改善箇所説明図

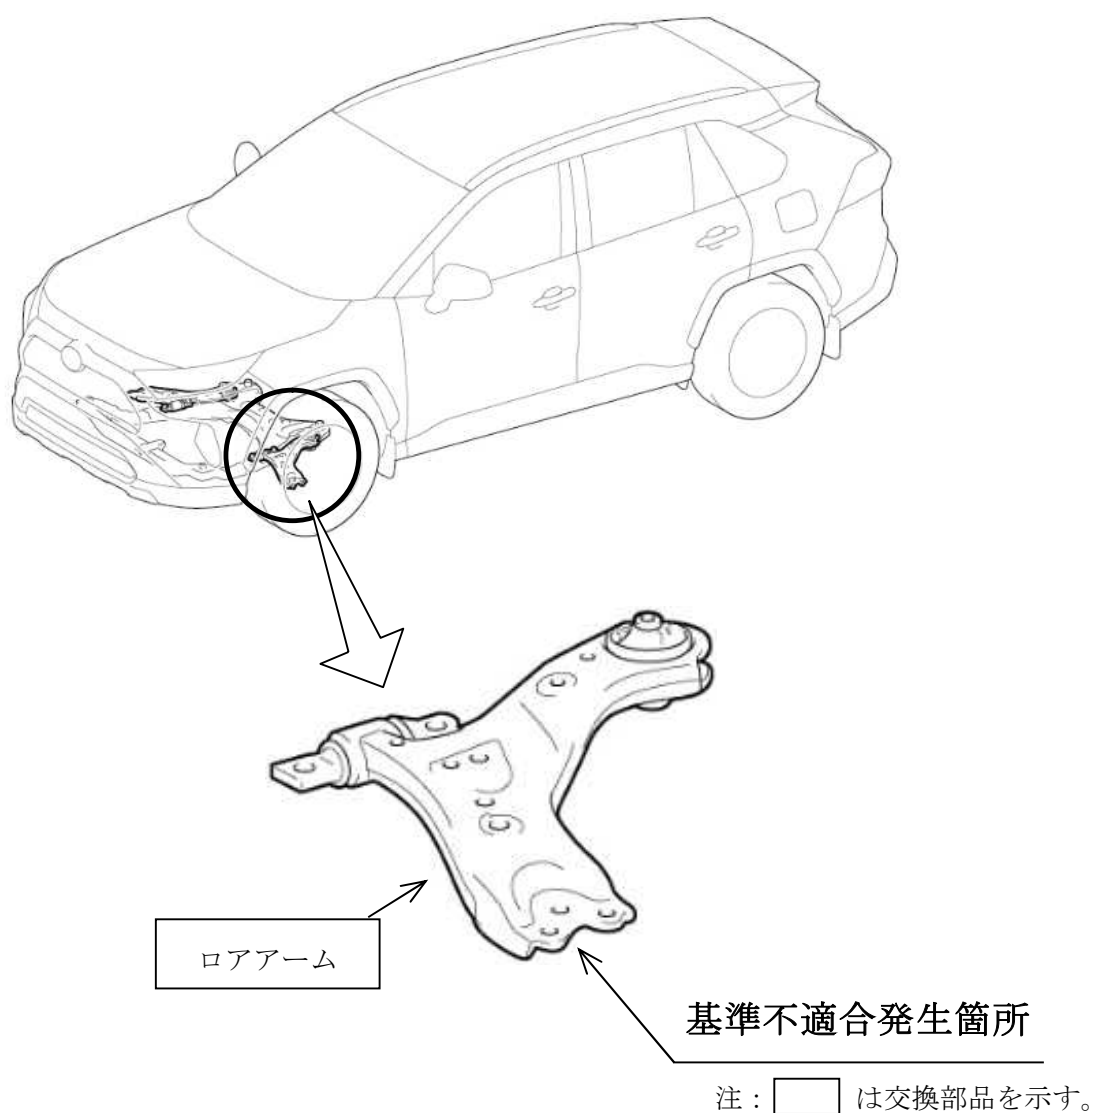
前輪緩衝装置において、材料製造工程が不適切なため、ロアアームに亀裂が入っているものがある。そのため、そのまま使用を続けると亀裂が進展し、最悪の場合、ロアアームが破断して、走行安定性を損なうおそれがある。

全車両、ロアアームを良品と交換する。

識別：改善済車両には車台番号打刻位置の右側に黄色ペイントを塗布する。
